**AVIS RELATIF À LA PROTECTION
CONTRE LES EVENTUELS EFFETS NOCIFS ET NUISANCES
PROVOQUÉS PAR LES RAYONNEMENTS NON IONISANTS
GÉNÉRÉS PAR DES ANTENNES ÉMETTRICES STATIONNAIRES**

Commune : SERAING - Exploitant : TELENET GROUP

Référence exploitant : LG2156P

Rapport n° 1386 / 2024

Figure 1 : Vue en plan des lieux de séjour et des points de contrôle

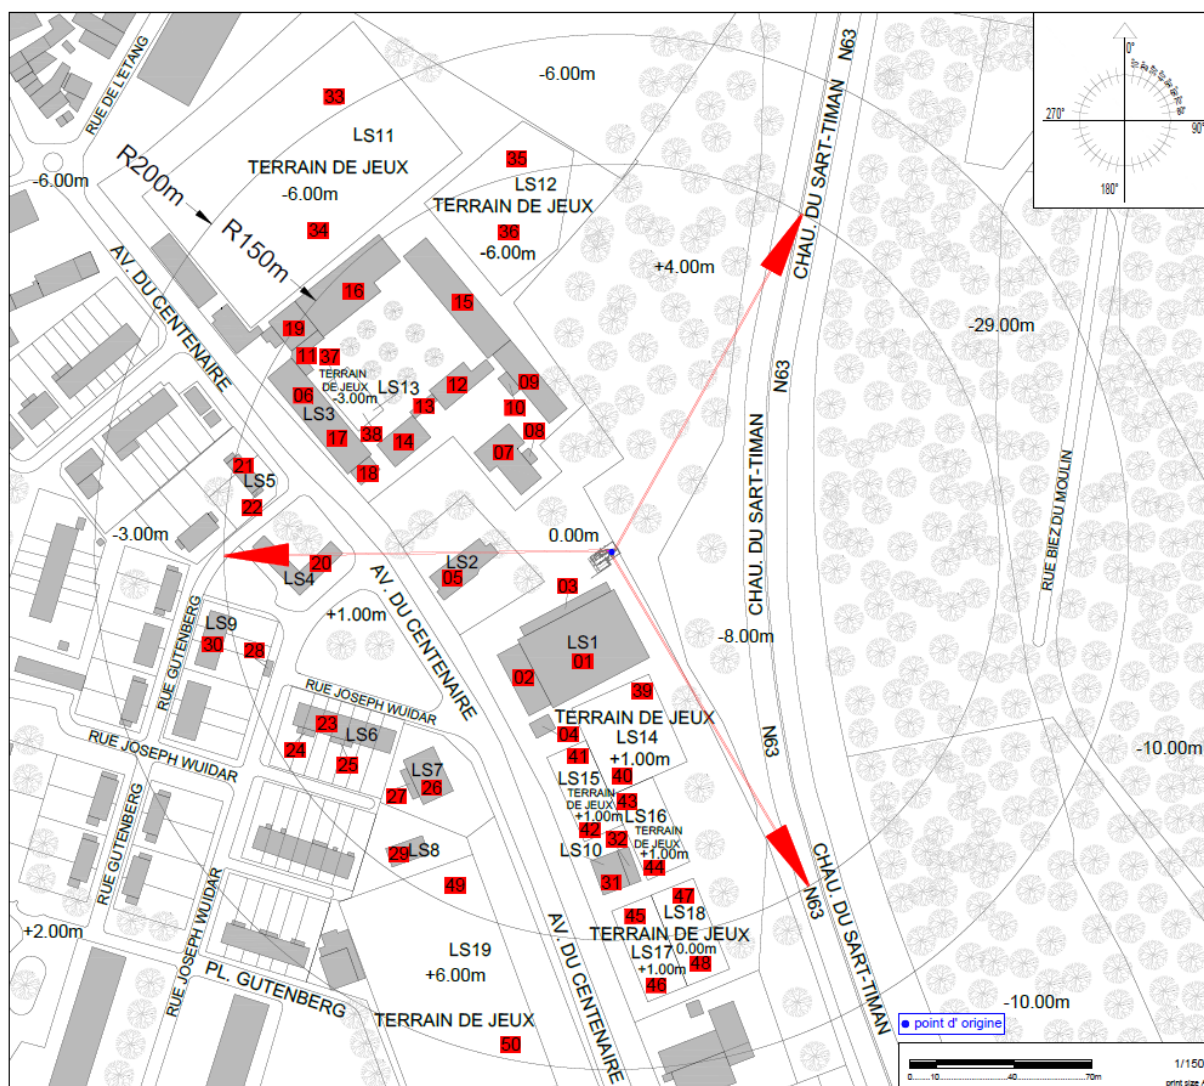
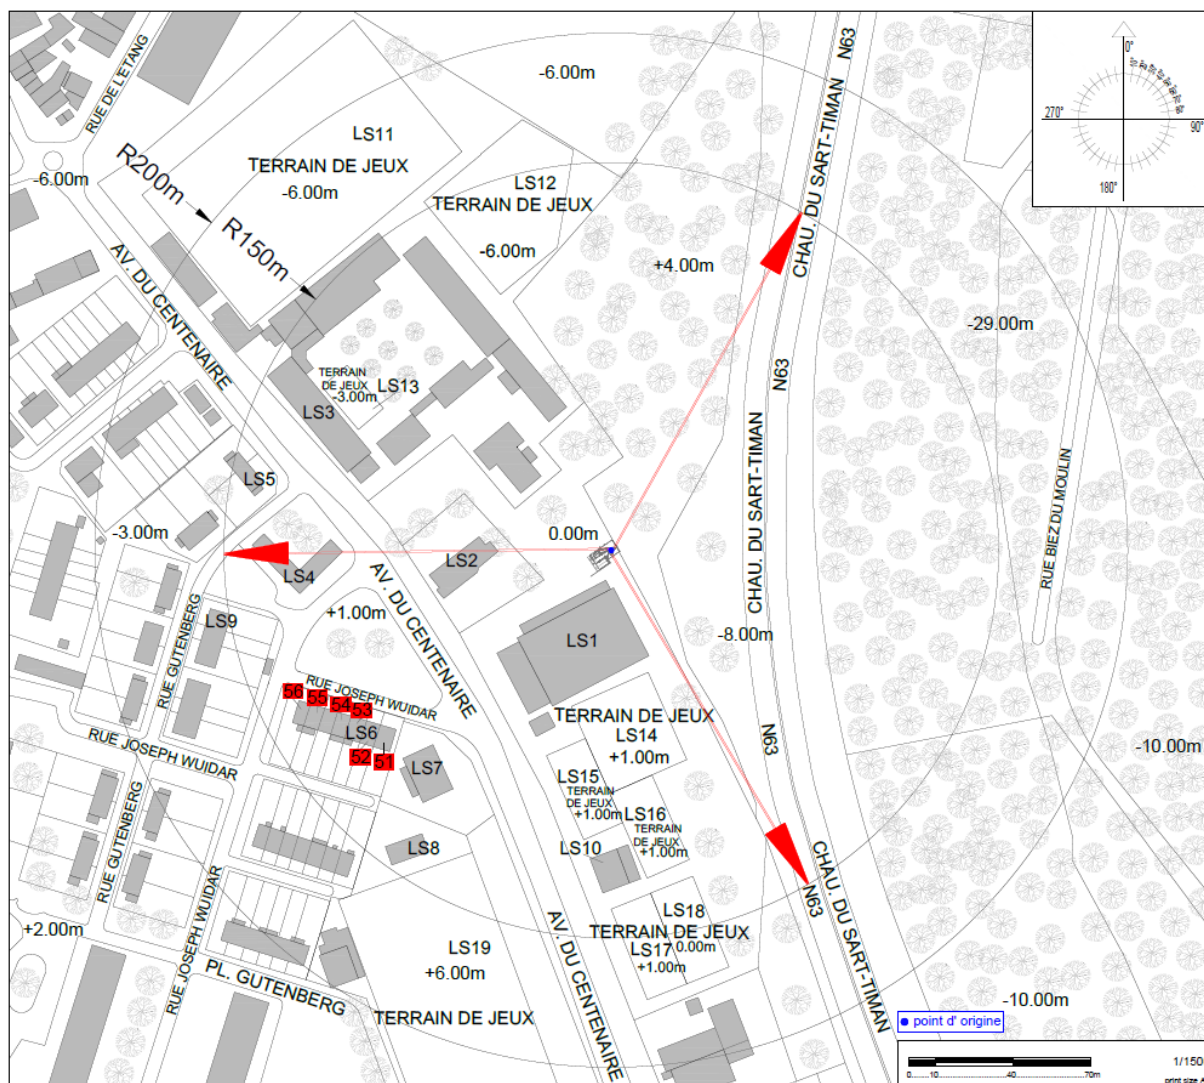
Les fréquences d'émission, la puissance rayonnée par chacune des antennes et leur gain permettent de déterminer le rayon de la zone à analyser. Tout dépassement de la limite par installation est exclu en dehors de cette zone. Le tableau 2 reprend les 35 LS² pour lesquels l'indice d'exposition est le plus élevé. Les différentes colonnes indiquent :

- le numéro du point de contrôle repris sur un des plans de la figure 1;
- le numéro du LS dans lequel se trouve le point de contrôle de la 1^{ère} colonne ;
- l'atténuation d'obstacle prise en compte pour le calcul de l'indice d'exposition dans le LS ;
- le résultat du calcul de l'indice d'exposition.

N° point de contrôle	LS	Atténuation (dB)	Indice d'exposition relatif à la limite par installation IE_i
43	LS16	0,0	0,702
38	LS13	0,0	0,658
44	LS16	0,0	0,639
42	LS15	0,0	0,612
40	LS14	0,0	0,610
20	LS4	3,0	0,587
37	LS13	0,0	0,554
47	LS18	0,0	0,549
17	LS3	3,0	0,452
45	LS17	0,0	0,438
18	LS3	3,0	0,380
48	LS18	0,0	0,376
22	LS5	3,0	0,373
21	LS5	3,0	0,358
30	LS9	3,0	0,357
41	LS15	0,0	0,350
46	LS17	0,0	0,331
29	LS9	3,0	0,327
55	LS6	3,0	0,323
54	LS6	3,0	0,322
6	LS3	3,0	0,322
53	LS6	3,0	0,321
56	LS6	3,0	0,319
23	LS6	3,0	0,310
36	LS12	0,0	0,300
52	LS6	3,0	0,284
51	LS6	3,0	0,283
49	LS19	0,0	0,278
24	LS6	3,0	0,277
32	LS10	3,0	0,276
35	LS12	0,0	0,269
25	LS6	3,0	0,267
31	LS10	3,0	0,246
11	LS3	3,0	0,233
34	LS11	0,0	0,229

En ce qui concerne les antennes de l'installation mentionnées dans le tableau 1, la distance maximale à laquelle la limite pourrait être atteinte, à l'extérieur, est égale à 136,5 m. S'il n'y a pas de LS à une distance inférieure, les antennes respectent forcément la limite d'immission.

Dans le cas des LS situés à l'intérieur des bâtiments, une atténuation d'obstacle est prise en compte et il en résulte que la distance maximale à laquelle la limite pourrait être atteinte se réduit à 96,6 m.

Les résultats de l'évaluation décrite au paragraphe 4 indiquent que les antennes émettrices stationnaires de l'installation faisant l'objet du présent avis ne produisent pas, dans un lieu de séjour, un rayonnement électromagnétique maximum supérieur aux limites fixées à l'article 4 du décret.

Figure 2 : Vue en plan des installations d'antennes dans un rayon de 300 mètres autour de l'installation faisant l'objet de la demande d'avis

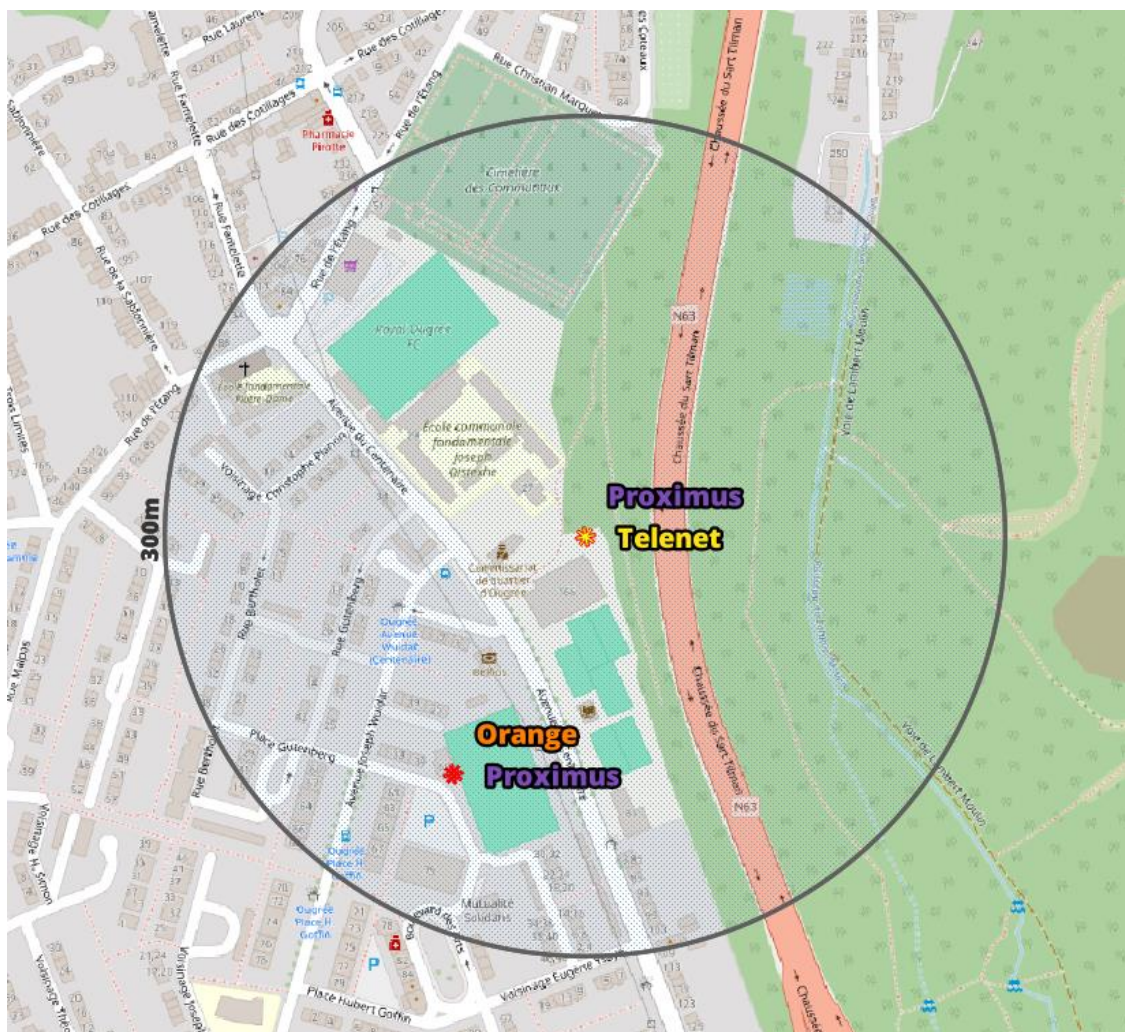
Le plan en projection verticale de la figure 2 indique la localisation des installations d'antennes émettrices stationnaires visées par le décret et situées dans un rayon de 300 mètres autour de l'installation référencée dans le paragraphe 2 et localisée au centre du cercle. Les données de localisation de ces antennes et les avis correspondant sont accessibles via le cadastre en ligne des antennes émettrices stationnaires⁶. Les installations prises en compte dans l'évaluation du respect de la limite cumulative sont les installations d'antennes émettrices déclarées en service par l'exploitant à la date du présent avis, à l'exception de l'installation référencée dans le paragraphe 2 et éventuellement d'autres installations ayant fait l'objet d'une demande d'avis à la même date et qui sont situées à l'intérieur de la zone de 300 mètres de rayon.

- il y a au plus 4 installations d'antennes émettrices stationnaires présentes dans la zone d'évaluation de 300 mètres de rayon représentée dans la figure 2, y inclus l'installation référencée dans le paragraphe 2 : la limite cumulative définie à l'article 4, §2 du décret est nécessairement respectée dans les lieux de séjour à l'intérieur de la zone d'évaluation de 300 mètres de rayon ;

- b) il y a exactement 5 installations d'antennes émettrices stationnaires présentes dans la zone d'évaluation de 300 mètres de rayon représentée dans la figure 2, y inclus l'installation référencée dans le paragraphe 2 et il existe, pour 3 ou 4 de ces installations, un avis attestant le respect de la limite abrogée de 3 V/m : la limite cumulative définie à l'article 4, §2 du décret est nécessairement respectée dans les lieux de séjour à l'intérieur de la zone d'évaluation de 300 mètres de rayon ;

- c) dans tous les autres cas, il a été vérifié que la limite cumulative définie à l'article 4, §2 du décret n'est pas dépassée dans les lieux de séjour sur base du nombre d'installations localisées dans la zone d'évaluation de 300 mètres de rayon représentée dans la figure 2, de leur localisation ainsi que des données inscrites dans la figure 1 et au paragraphe 4 du présent avis et dans les avis attestant le respect de la limite par installation ou de la limite abrogée de 3 V/m relatifs aux autres installations reprises dans la figure 2.

Compte tenu des considérations ci-dessus, il apparaît que l'intensité du rayonnement électromagnétique généré, dans les lieux de séjour situés dans un rayon de 300 mètres autour de l'installation référencée dans le paragraphe 2, par l'ensemble des antennes émettrices stationnaires de l'ensemble des exploitants du même site d'antennes émettrices stationnaires respecte la limite fixée à l'article 4, § 2 du décret.
